Production attendue Projet Eolien de la CCRAVH

Projet éolien de la Communauté de Communes de la région d'Ardres et de la Vallée de la Hem

Avis du Parc naturel régional des Caps et Marais d'Opale - octobre 2007

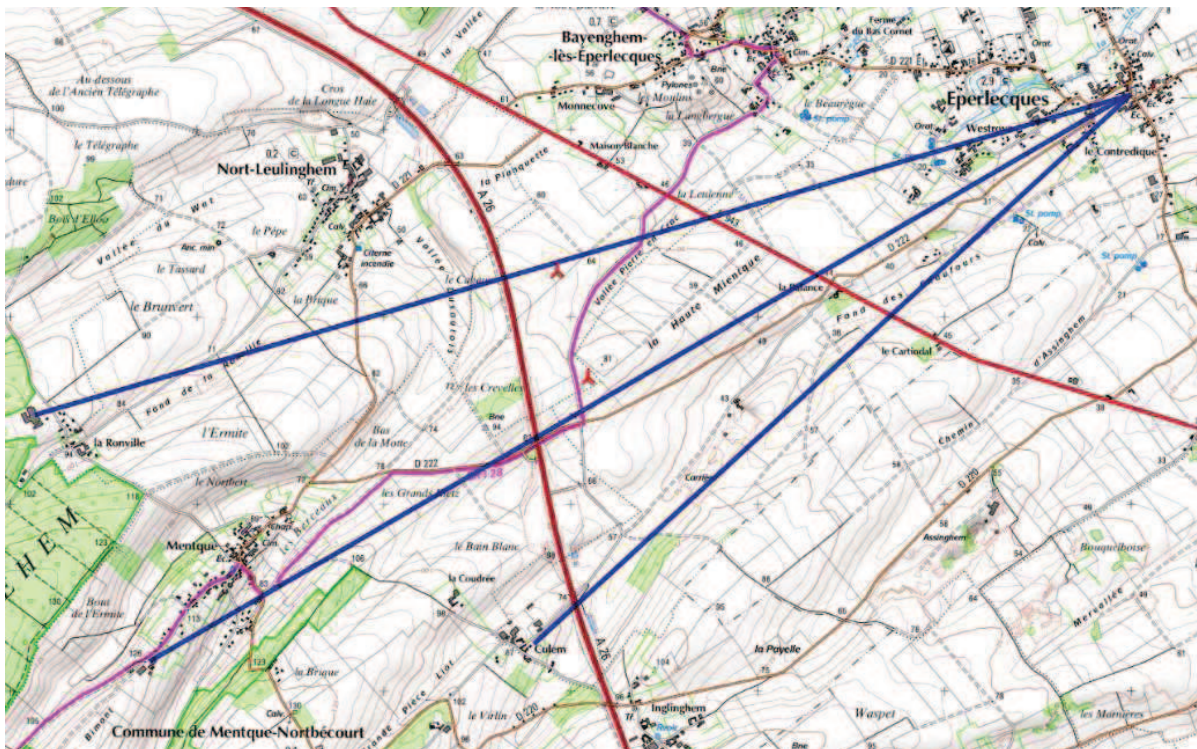
"Brouille le réseau ADSL par radio"

Il apparaît que les points d'implantation situés au Sud de Bayenghem-lès-Eperlecques et Nort-Leulinghem pourraient causer une perte de réception sur les deux liens radio installés entre Eperlecques et Mentque-Nortbécourt dans le cadre du projet de résorption des zones d'Ombre ADSL de la CCRAVH.

Le plus grand risque se trouve sur le point au Nord du GR 128, sur la liaison Eperlecques <-> La Ronville (cf. carte ci-dessous).

En cas de dégradation du signal suite à l'installation d'une éolienne, Xilan ne pourra modifier le réseau à ses frais, ce réseau étant propriété de la CCRAVH. Par contre, Xilan s'engage à effectuer les vérifications nécessaires et à effectuer un changement de topologie avec l'accord de la Communauté de Communes. La

solution serait très simple à mettre en place puisqu'il suffirait de s'appuyer sur l'éolienne posant problème pour créer un relais.

Nous avons contacté le fabricant des éoliennes, Vestas, qui nous a confirmé la faisabilité d'un tel aménagement (cf. photo ci-dessous).

Le coût approximatif, nécessaire à une telle modification, serait d'environ 5.000 € par lien radio défaillant, matériel et installation compris. Ce coût serait, bien évidemment, intégralement pris en charge par Global Wind Power.
